原子燃料工業株式会社熊取事業所の核燃料物質の加工の事業に係る  
保安規定変更認可申請書の一部補正について

### 核燃料物質の加工の事業に係る保安規定の変更の一部補正

核燃料物質の加工の事業に係る保安規定  
補 正 対 照 表

令和5年5月  
原子燃料工業株式会社  
熊取事業所

別図2-(2) 管理区域、保全区域及び周辺監視区域図

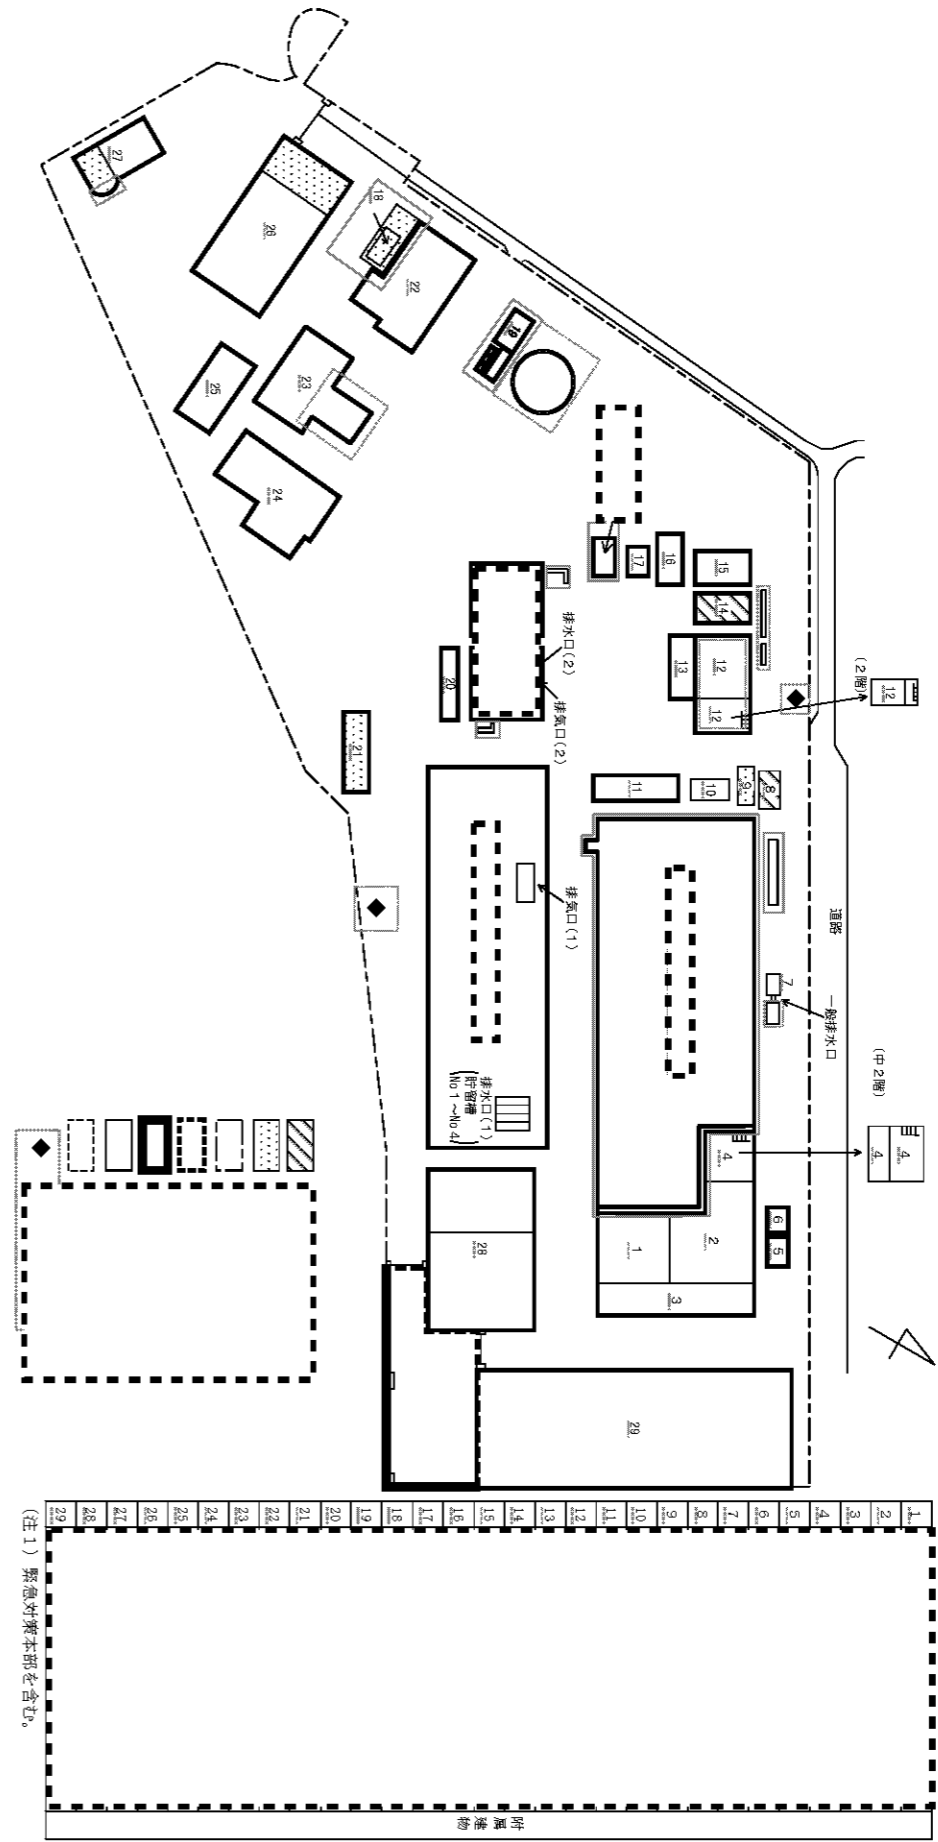
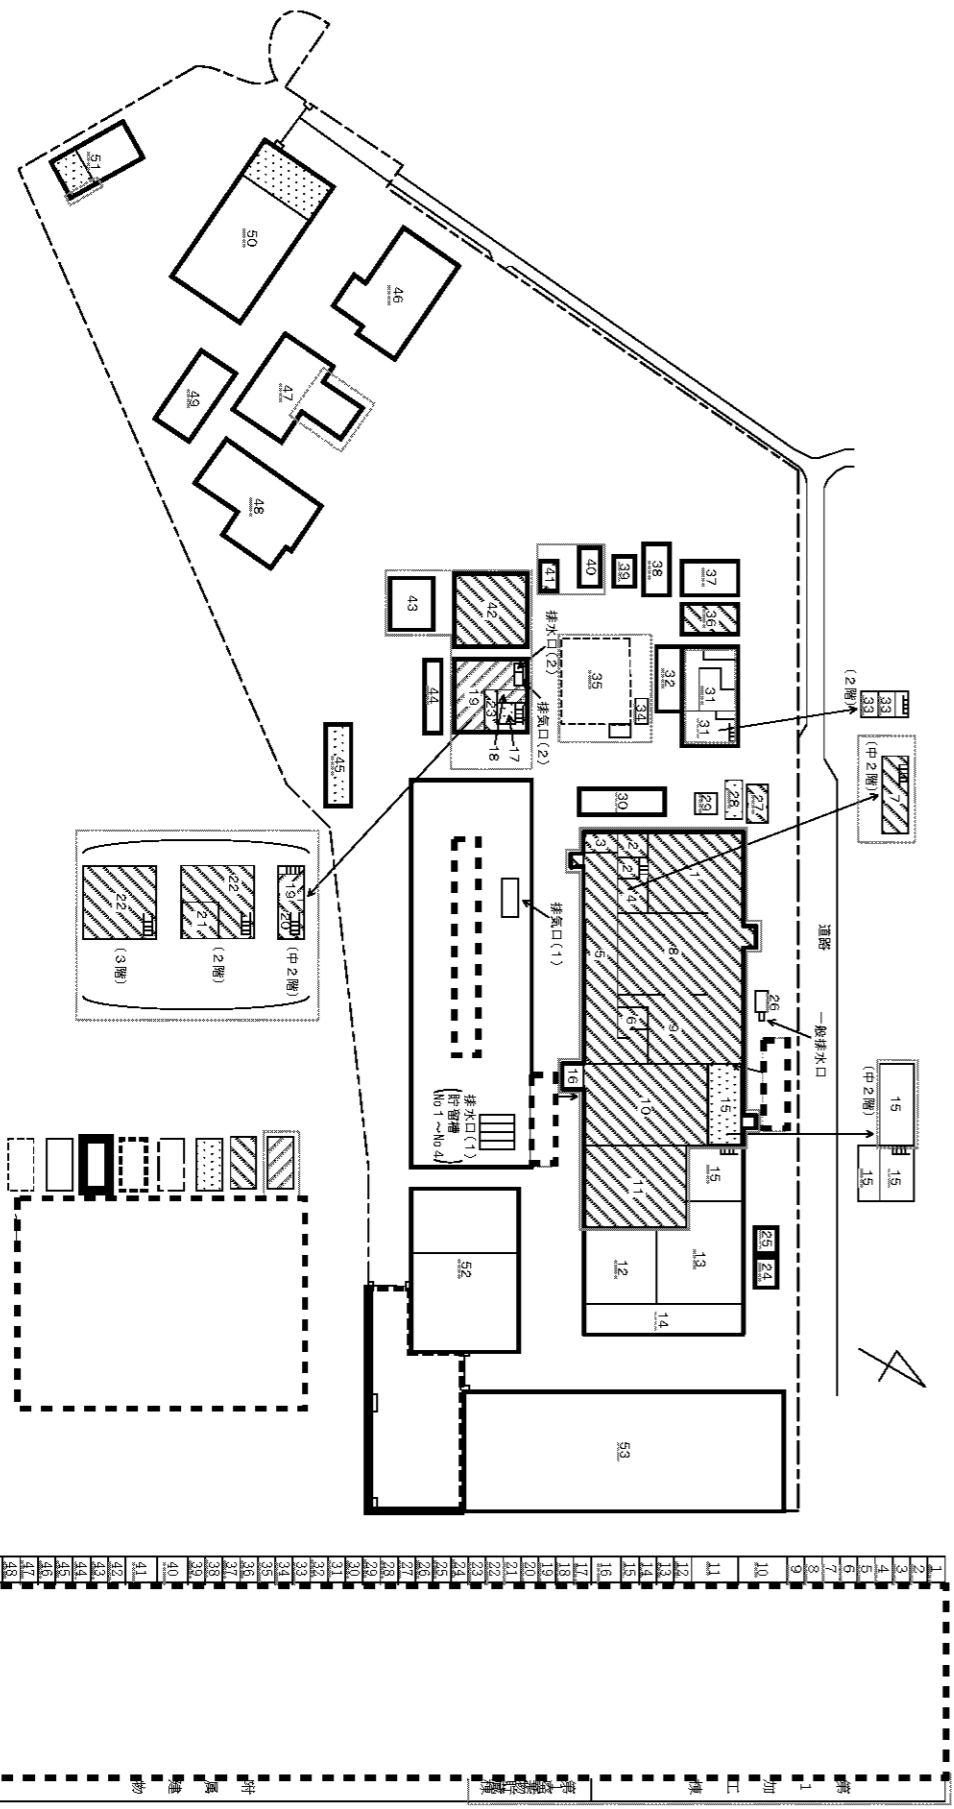
(1)加工事業変更許可申請書を踏まえた変更

(3)記載の適正化  
○設工認申請書の記載事項の反映

別図3 放射性廃棄物の保管廃棄設備

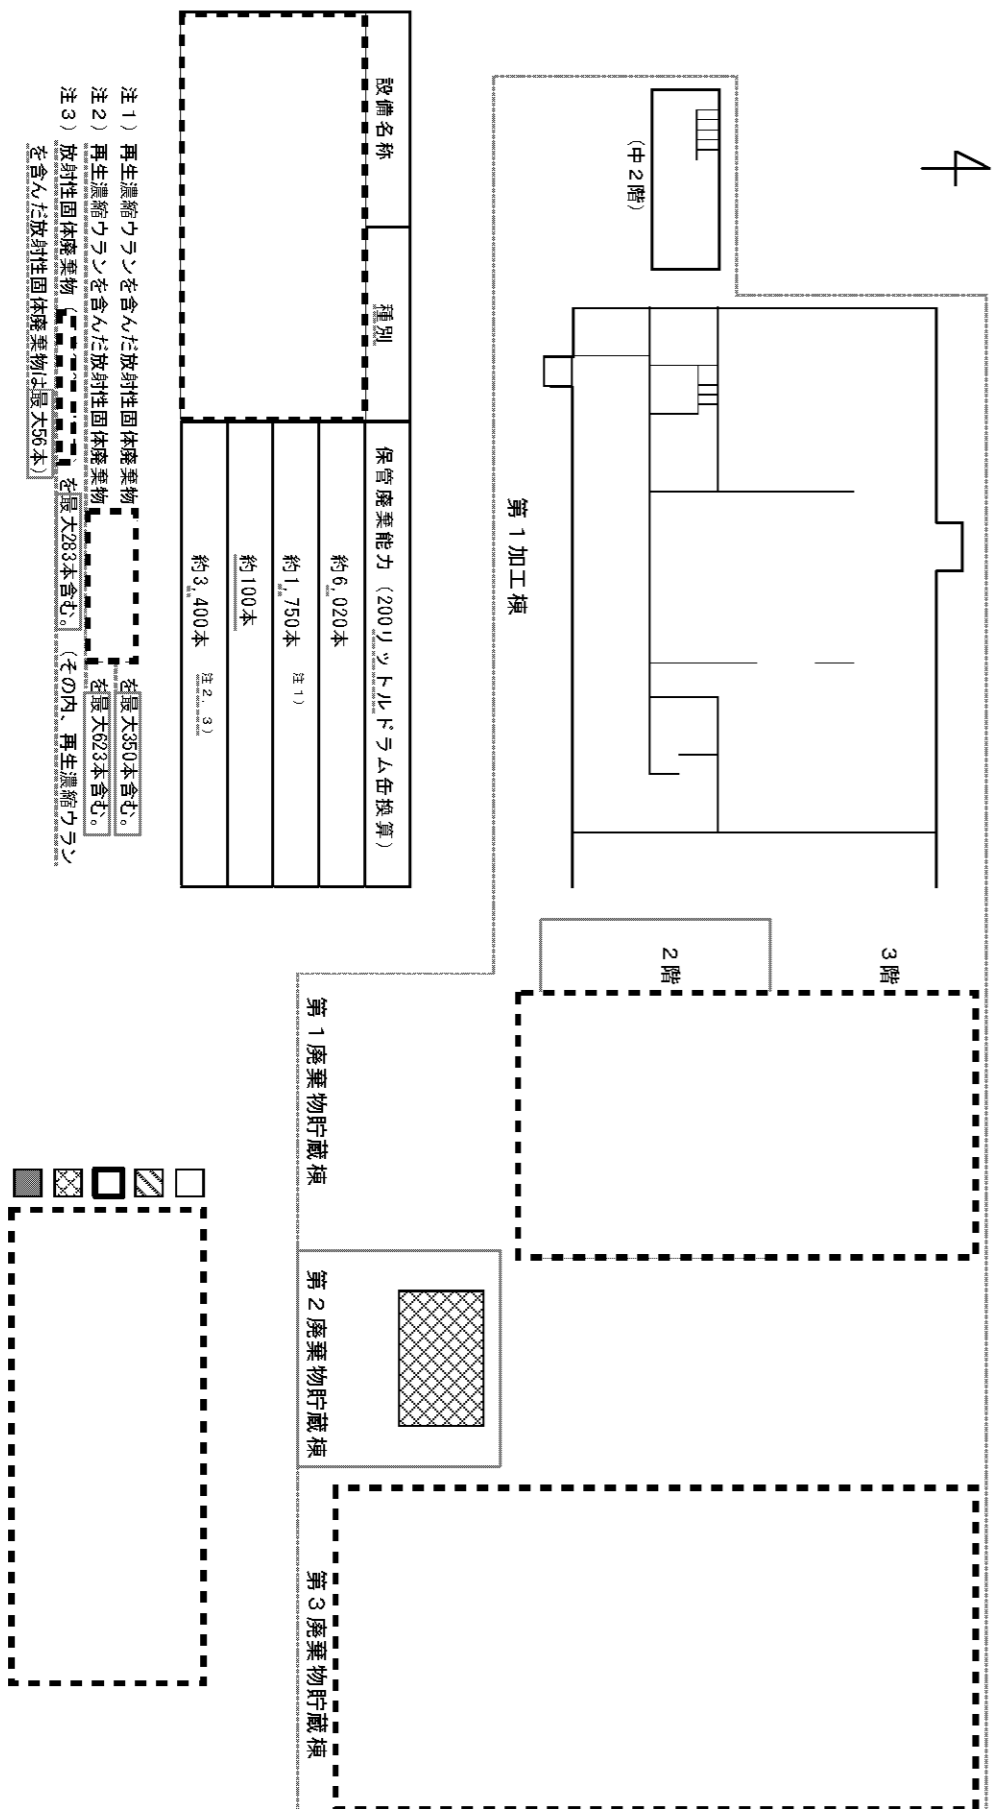
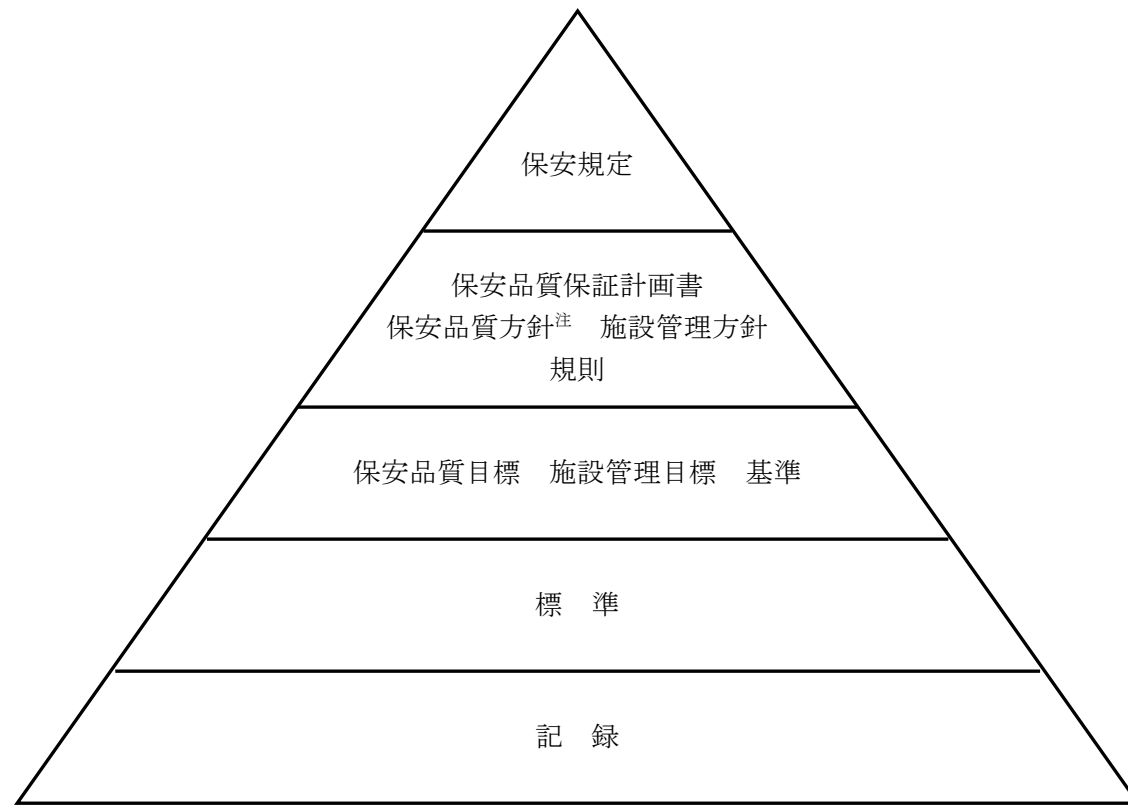
(1)加工事業変更許可申請書を踏まえた変更

○加工事業変更許可申請書及び設工認申請書の記載事項の反映
